Doc No. FRO-TA-0065/REV.1

第5回 特定兼用キャスクの設計の型式証明等に係るヒアリング
(2020年9月25日)

発電用原子炉施設に係る特定機器の設計の型式証明申請 (審査会合コメント回答)

日立GEニュークリア・エナジー株式会社

○輸送荷姿と緩衝体等の装着により蓋部が金属部に衝突しない方法

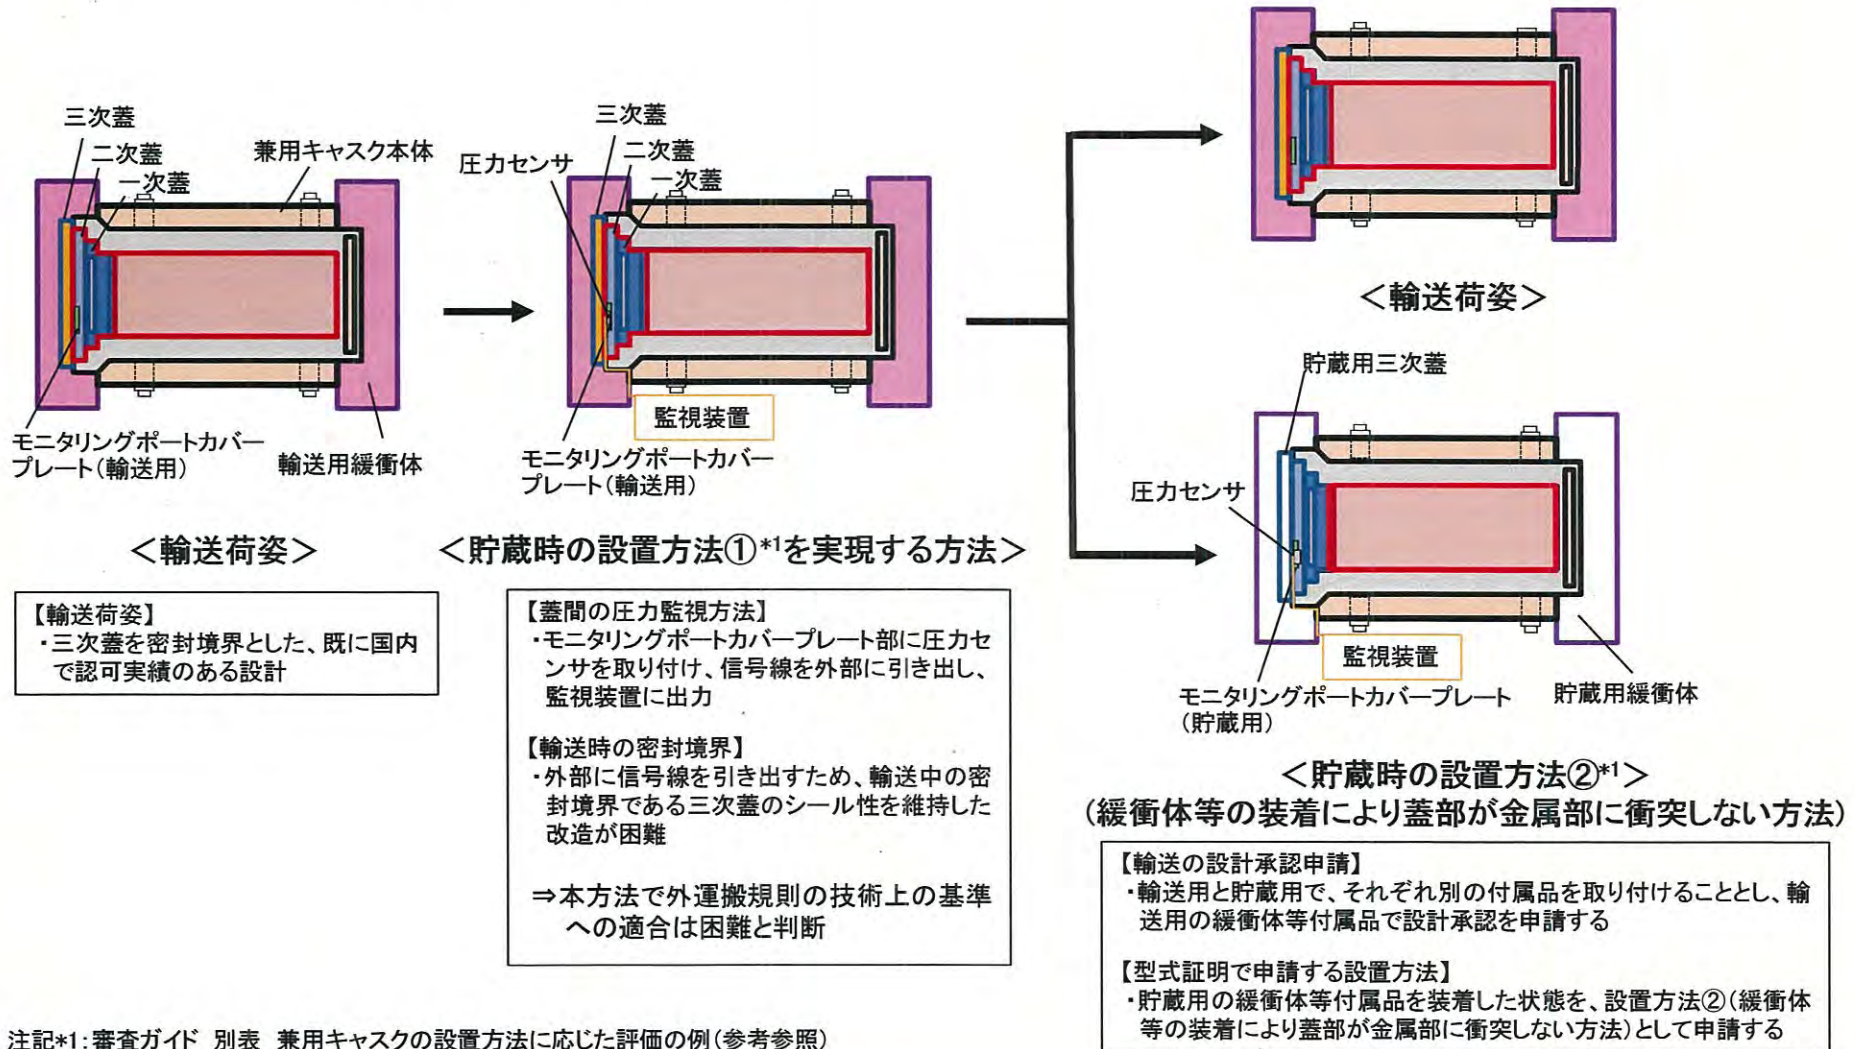
No.	受領日	コメント内容	該当条文	コメント回答	対応状況
6	2020/8/6 審査会合	外運搬規則に定める車両運搬時の荷姿である輸送荷姿を構成する貯蔵用付属品(輸送用緩衝体、三次蓋及びモニタリングポートカバープレート)と今回申請されたものとは、一部がそれぞれ改造されていることから、外運搬規則の要求事項に対する適合性説明時に用いた評価結果の引用には考慮が必要と考えられる。このことを踏まえ、改造による特定兼用キャスクの安全機能への影響について説明すること	全般	貯蔵用として想定する付属品は、貯蔵用緩衝体、貯蔵用三次蓋、モニタリングポートカバープレート(貯蔵用)、圧力センサ及び監視装置である。このうち、貯蔵用緩衝体、貯蔵用三次蓋及びモニタリングポートカバープレート(貯蔵用)は、監視装置に信号線を通すために三次蓋及びモニタリングポートカバープレート(貯蔵用)を貫通させるが、貯蔵時の兼用キャスクの密封境界に影響を及ぼさず、改造による兼用キャスクの安全機能への影響はない。 兼用キャスクに装着する貯蔵用付属品は周辺施設に分類し、貯蔵用付属品の実設計を用いた詳細設計・詳細評価は工認で確認いただく予定であるが、設計例は型式指定の段階で提示する場合もある。 【詳細は6～16ページに示す】	次回審査会合 で説明予定 (本日説明)
7	2020/8/6 審査会合	後段の型式指定の申請範囲を考慮した上で、上記の改造されている特定兼用キャスク貯蔵用付属品の申請範囲を明確にすること	全般	【詳細は6～16ページに示す】	次回審査会合 で説明予定 (本日説明)
8	2020/8/6 審査会合	閉じ込め機能の評価について、貯蔵時と輸送時では健全性の判断に用いる指標が異なることから、今後は、貯蔵時と輸送時の評価手法の差異を含めて、閉じ込め機能の成立性を説明すること	第十六条	貯蔵時は一次蓋の金属ガスケット部、輸送時は三次蓋のゴムリング部がシール部となる。 貯蔵時の場合、設計貯蔵期間60年の間に密封境界の内部が負圧を維持できる基準漏えい率を定義し、金属ガスケットの漏えい率が基準漏えい率を満足することを確認する。 一方、輸送時の一般の試験条件では、密封境界の内部が大気圧となること、輸送時の特別の試験条件では、密封境界の内部が正圧となることを想定して、漏えい試験時のガス漏えい率に基づいて放射性物質の放出率を算出し、外運搬規則に定められる基準を満足することを確認する。 【詳細は17～19ページに示す】	次回審査会合 で説明予定 (本日説明)
